Expertise zur derzeitigen Querungssituation an der Bundesstraße B 96 / Abzweig Seilershof

Gemeinsame Stellungnahme
des Fachverbandes Fußverkehr
Deutschland / FUSS
e.V.- Brandenburg und des
Vereines Umweltbahnhof
Dannenwalde UBD e.V.

Stand: 15. April 2020

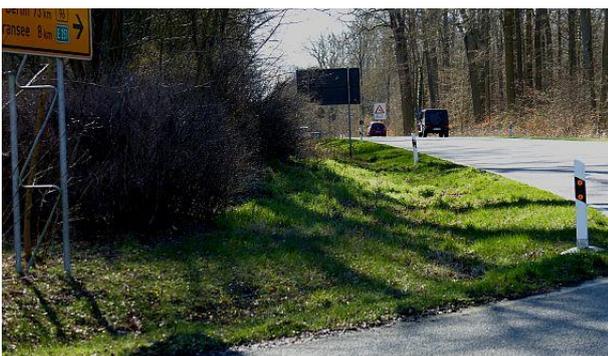
Unter der Voraussetzung, dass der motorisierte Verkehr geschwindigkeitsreduziert ist, nicht überholen darf und deutlich vorgewarnt wird, gibt es dennoch ein Problem der gegenseitigen Wahrnehmung.

(7) Sichtbeziehungen müssen ermöglicht werden!

Der Radweg Berlin Kopenhagen und weitere regionale Rad- und Wanderwege [siehe Einleitung] stoßen aus östlicher Richtung (Wentow) am gegenüberliegenden Abzweig Seilershof ziemlich unvermittelt auf die frequentierte Bundesstraße B 96. Eine insgesamt unangenehme und sogar gefährliche Situation, insbesondere, wenn man dort als Familie mit radfahrenden Kindern ankommt oder als Radlergruppe.

Selbst wenn man vom Rad absteigt und sich direkt auf die Haltlinie (Zeichen 294) stellt, ist die Sichtweite nicht ausreichend.

Die Sichtbeziehung in Richtung Norden (Dannenwalde) ist etwas besser, aber für eine sichere Querung ebenso unzureichend. Hinzu kommt, dass mitunter über eine längere Zeitspanne keine gleichzeitigen Fahrzeug-Lücken aus beiden Richtungen entstehen, die für eine Querung der Fahrbahn z.B. mit Kindern ausreichend ist.

Es ist keine Aufstellfläche vorhanden, von der aus der Kraftfahrzeugverkehr zu beobachten wäre. Der nahende Verkehr aus südlicher Richtung (Gransee) ist aufgrund der Kurvenlage nur durch Betreten oder Befahren der Fahrspur erkennbar und die Sichtbeziehungen der Verkehrsteilnehmer werden durch den Waldbewuchs behindert.

Der Bewuchs auf der östlichen Seite der B 96 muss soweit entfernt werden, dass Kraftfahrende Querungswillige sehen und Radfahrende und Zu-Fuß-Gehende den Verkehrsfluss aus Richtung Gransee einschätzen können.
